Vedlagt søknad om Igangsetting for del av tiltaket- mellombygg (ny gangbru bru mellom Kopparen og Rådhuset)

I forbindelse med søknad om igansetting for resterende del av tiltaket ønskes å gjøre oppmerksom på div. justeringer/tilpassinger av prosjektet som følge av dialog med brukere, kommunearkitekt og detaljprosjektering. Justeringer er beskrevet under og oppdaterte tegninger er vedlagt.

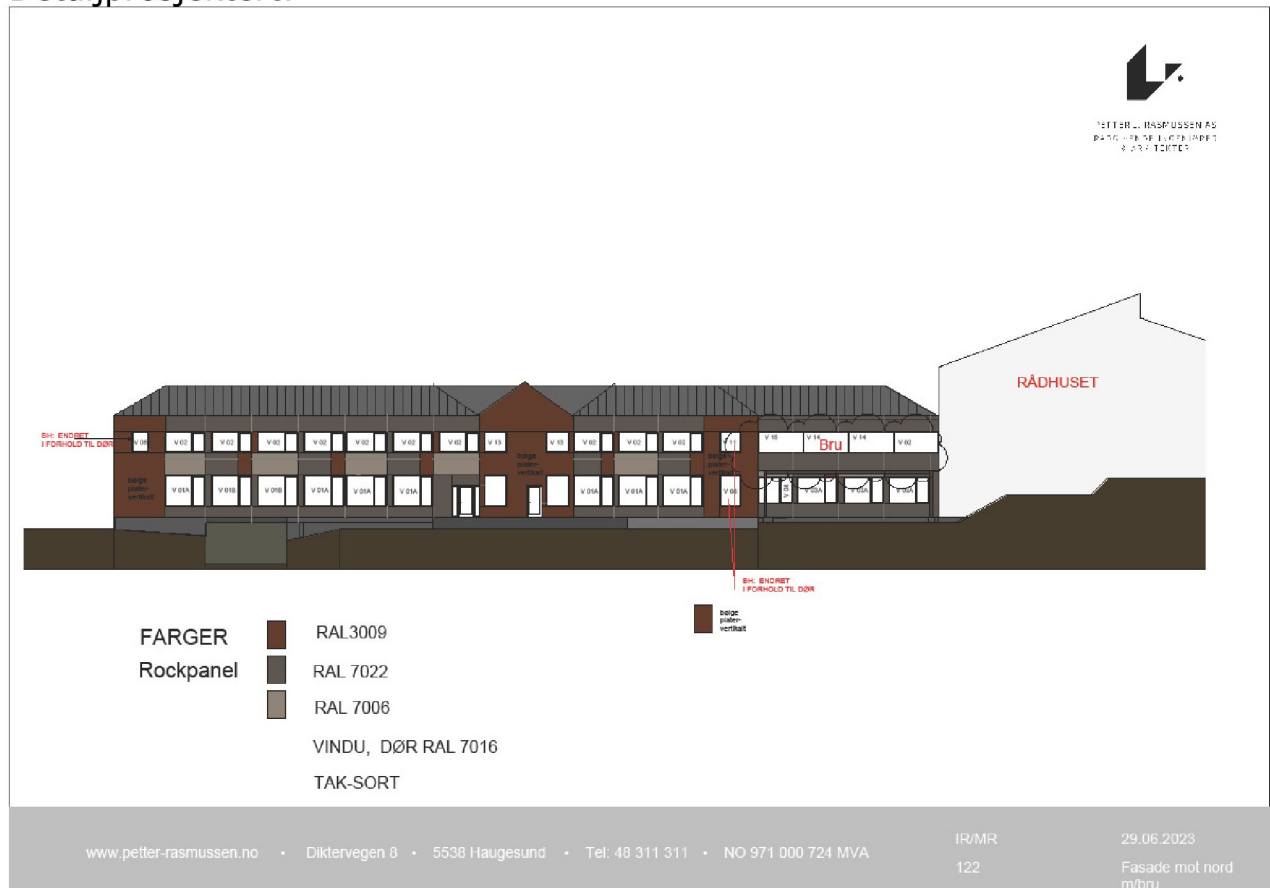
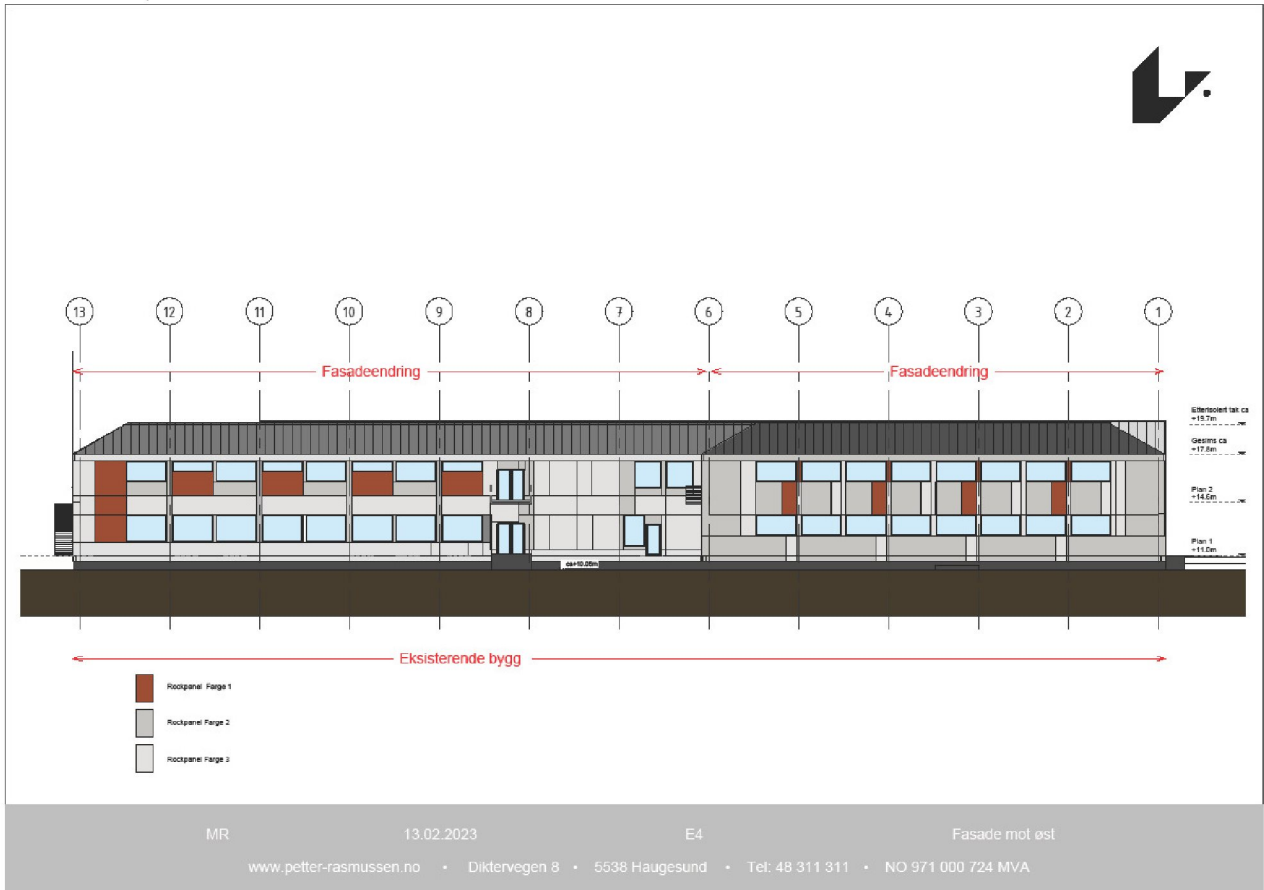
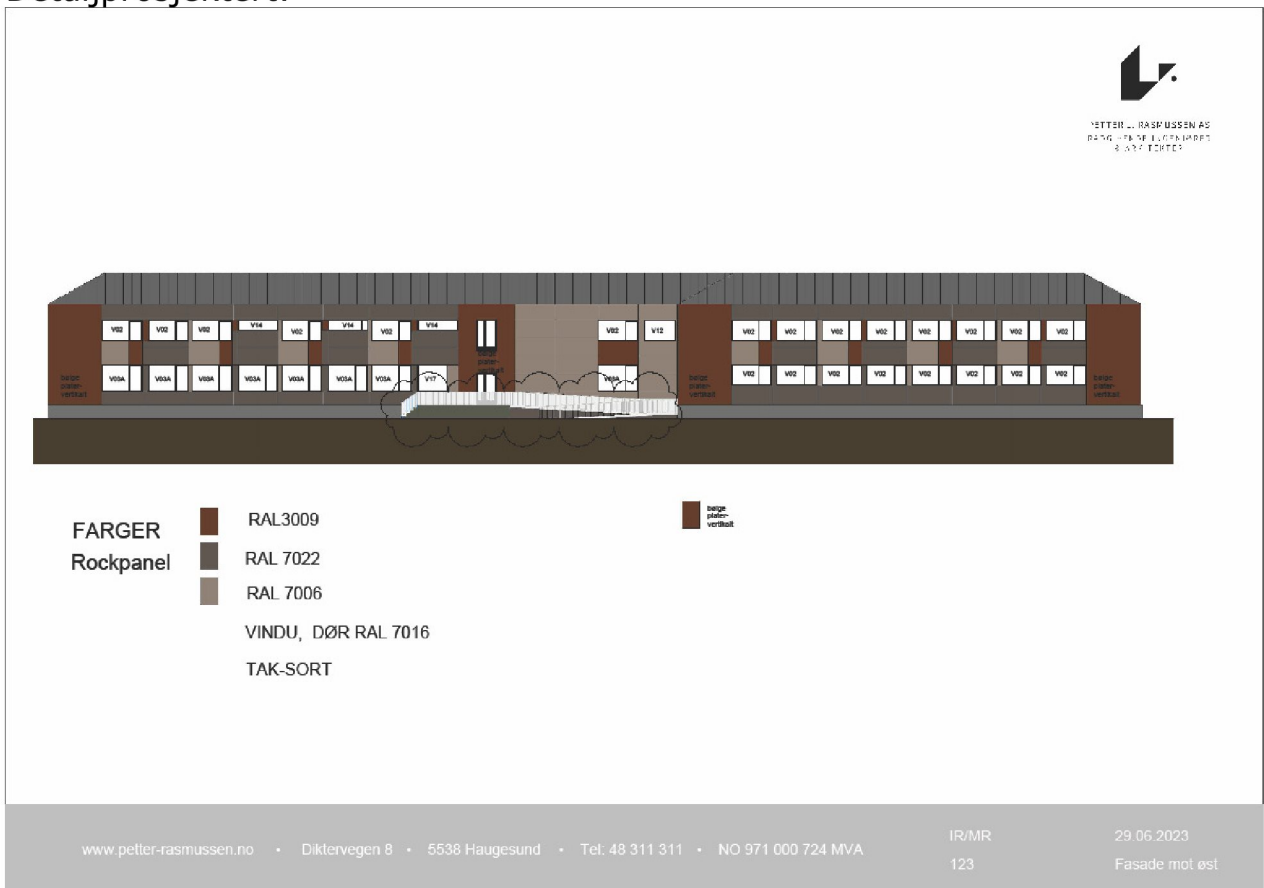
Mellombygg: Gangbru. Tiltaket er justert i forhold til mulig gjennomføring bla. pga. av avstanced til VA-anlegg. Kontorarbeidsplasser i mellomkonstruksjon er fjernet, dermed er broen redusert i bredde. Fasade er justert med mindre vinduer og konstruksjon for bru vil ikke være synlig slik den er vist i rammesøknad.

Generelt: Farger og inndeling av fasadeplater er justert og detaljert i samarebid med kommunearkitekt Kristian Endresen. Inndeling av glass er justert for å tilpasses til lukkevinduer. Dette gjelder de fleste vinduer.

Fasade Nord: I 2. etasje er rømningstrapp og balkong fjernet og dører er erstattes med vindu.

Fasade Øst: Det er lagt til rette for universell tilkomst til trapperom i 1. etasje direkte fra bakkeplan ved hjelp av ny rampe.

Fasade Sør: Rømningstrapp er fjernet. Dør erstattes med vindu. Plassering av rømningsdør med tilkomst direkte til bakkeplan fra 1. etasje er justert mot vest. Balkong i 2. etasje er fjernet og dør er erstattes med vindu.

Fasade Vest: Hovedinngang til bygget er nedtonet for å underordne seg arkitektur på Rådhuset. Dette er endring som er justert etter samarbeid med kommunearkitekt.
